**Mise en place des périmètres de protection**

**Captage de la Goula**

### **Avis définitif et propositions de l'hydrogéologue agréé**

Dossier HA70\_16\_01

Figure 1 : Plan de situation des points d'injection et de restitution des traceurs (Cabinet Reilé)

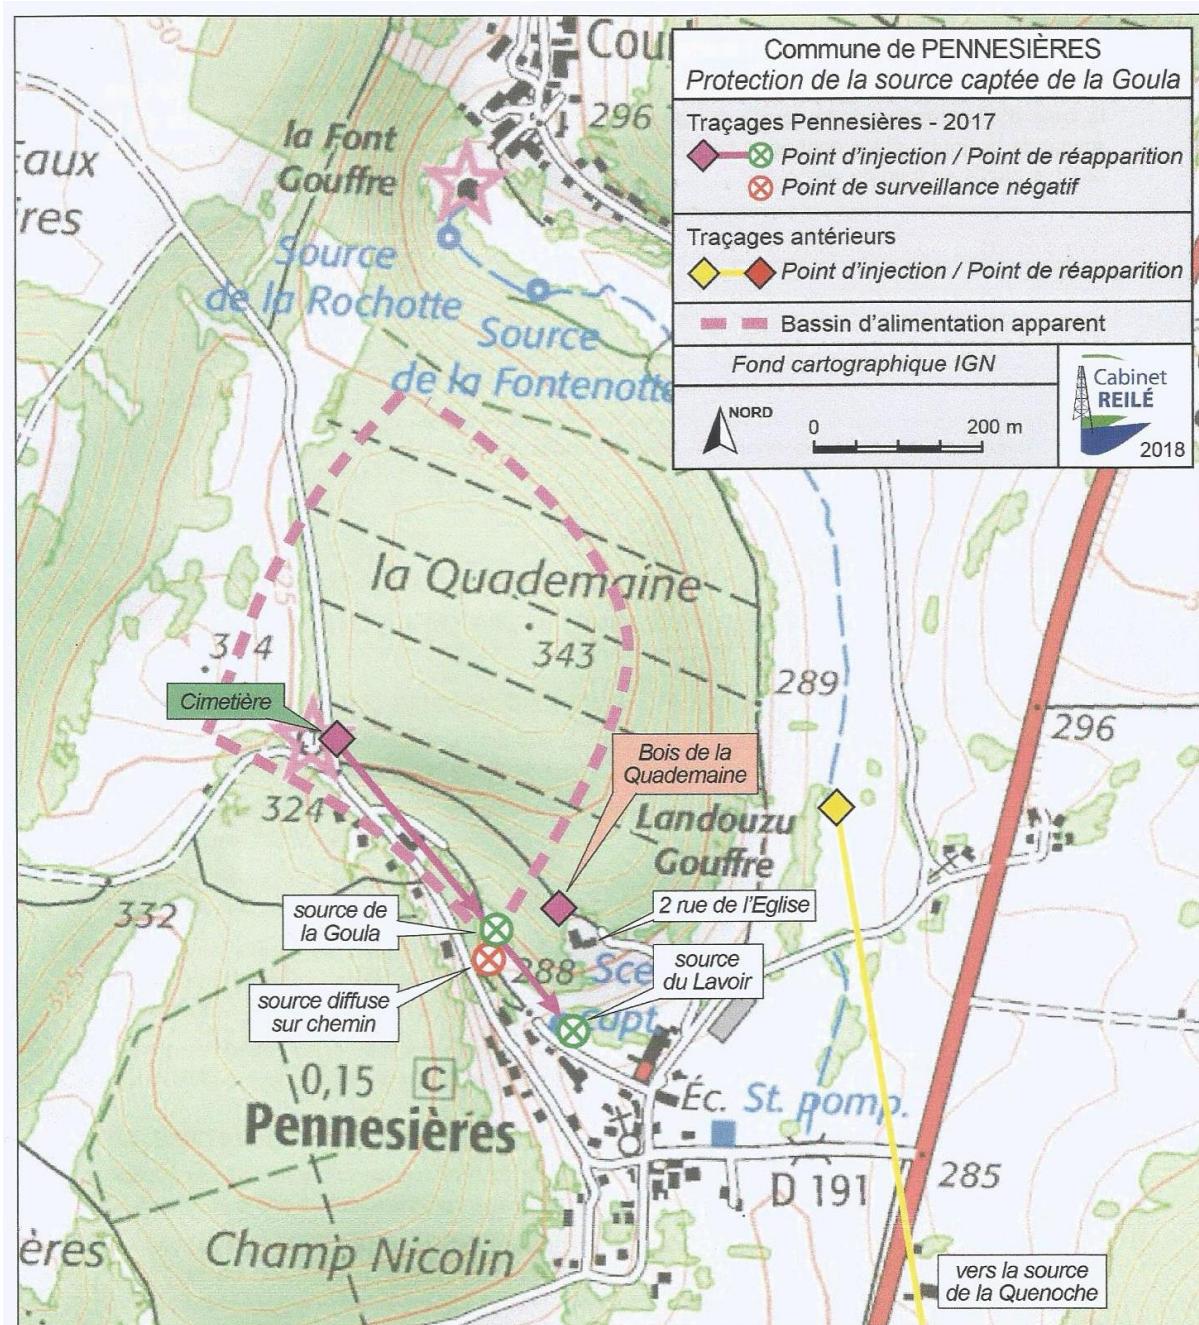
La restitution de la fluorescéine injectée près du cimetière a été observée sur les fluocapteurs installés dans chacune des deux sources. Elle a eu lieu entre le 20 et le 30 novembre à faible intensité

près d'un mois après l'injection. Les vitesses de circulation de l'eau depuis ce secteur sont donc faibles compte tenu du contexte hydrogéologique.

La sulforhodamine B injectée au sud du Bois de Quademaïne n'a pas été détectée en dépit de la proximité des ouvrages.

Par courriel du 21/10/19 suite à ma sollicitation du 20/10/19, le Cabinet Reilé m'a confirmé que la restitution de la fluorescéine avait eu lieu alors que le suivi en continu par fluorimètre avait été stoppé. C'est la raison pour laquelle aucune concentration en traceur n'est indiquée, d'autant que le prélèvement d'eau réalisé le 30 novembre 2017 lors de la relève des fluocapteurs ne montrait pas de trace de colorant.

La seule preuve du passage de la fluorescéine aux sources est donc la faible intensité mesurée sur fluocapteur, près d'un mois après l'injection.

**Figure 2 : Plan de situation des habitations et du cimetière**

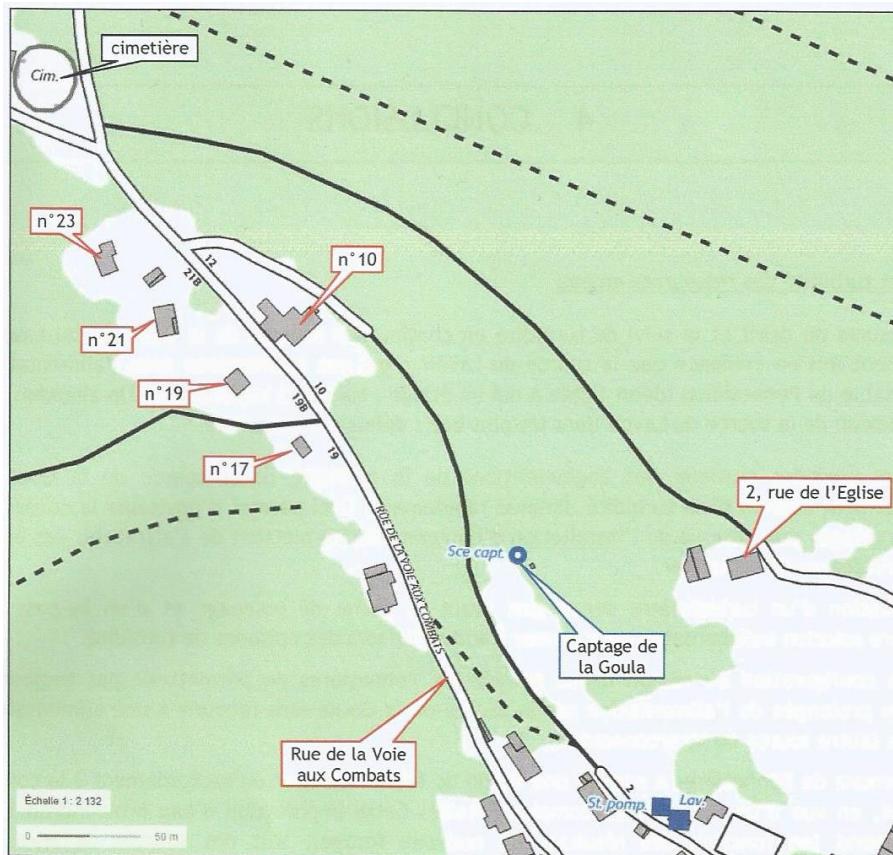
L'habitation située au 2 rue de l'Eglise ne semble pas être incluse dans le bassin d'alimentation des sources.

Dans la mesure où toutes les habitations situées rue de la Voie aux Combats sont raccordées au réseau d'assainissement de la commune, le risque principal de pollution accidentelle provient de l'habitation n°21 qui dispose d'une cuve à fioul à simple paroi.

Figure 4 : Carte des périmètres de protection

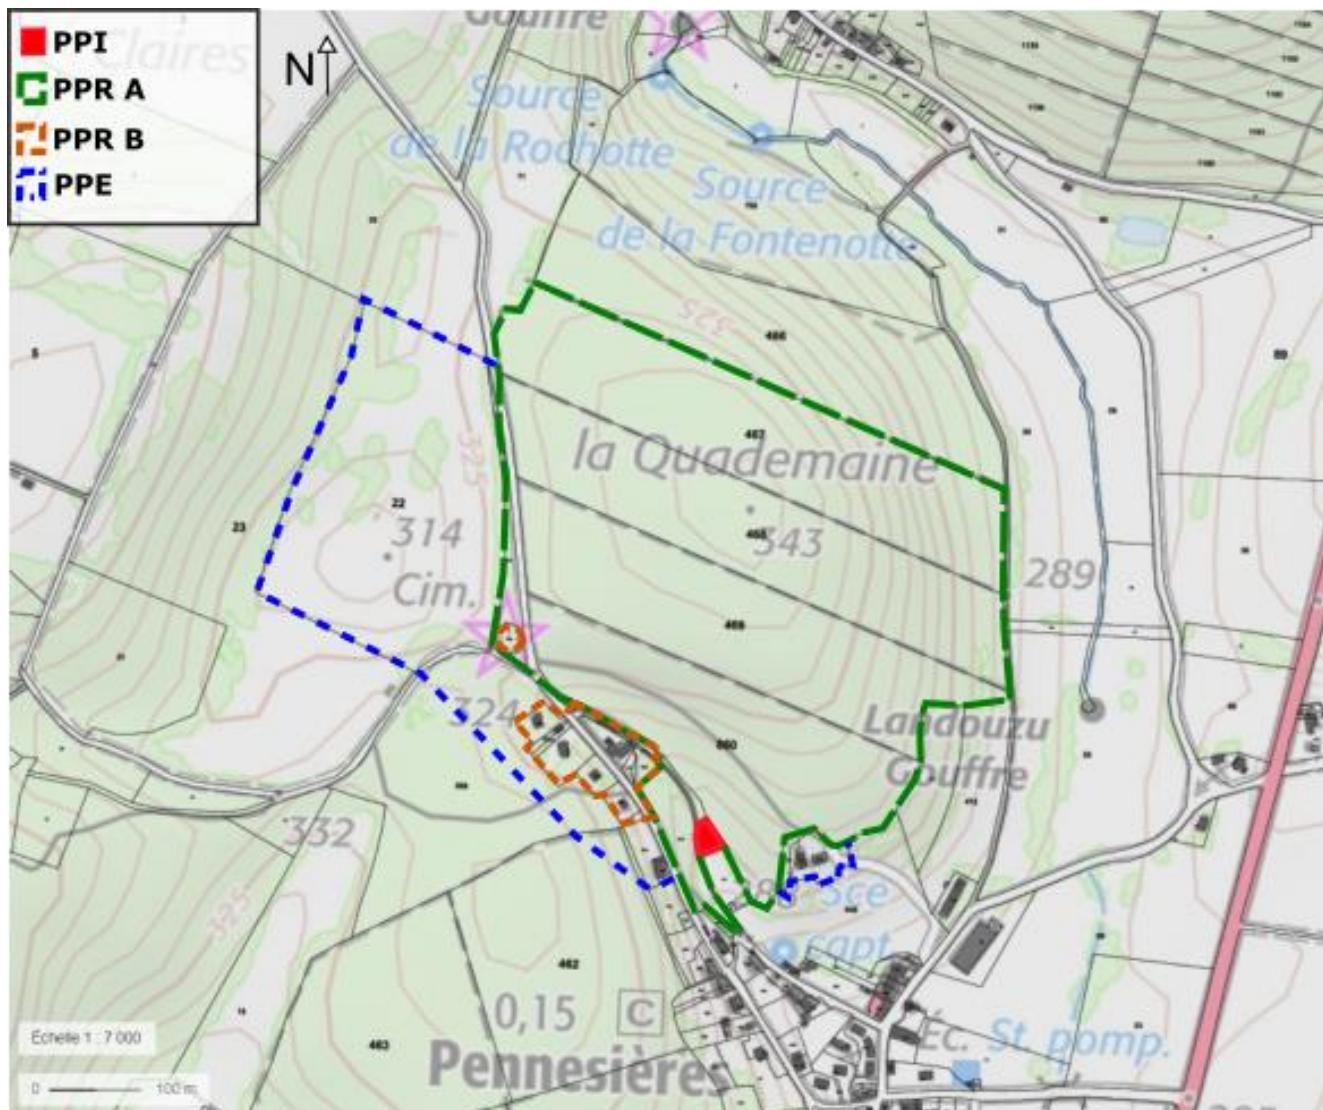
Le périmètre de protection éloignée proposé s'étend dans le prolongement du talweg de la rue de la Voie aux Combats et au niveau de l'habitation au sud du Bois de Cademène.

Il s'agit de zones de vigilance au sein desquelles la collectivité qui gère les installations de captage veillera à ce que la réglementation générale soit scrupuleusement respectée.
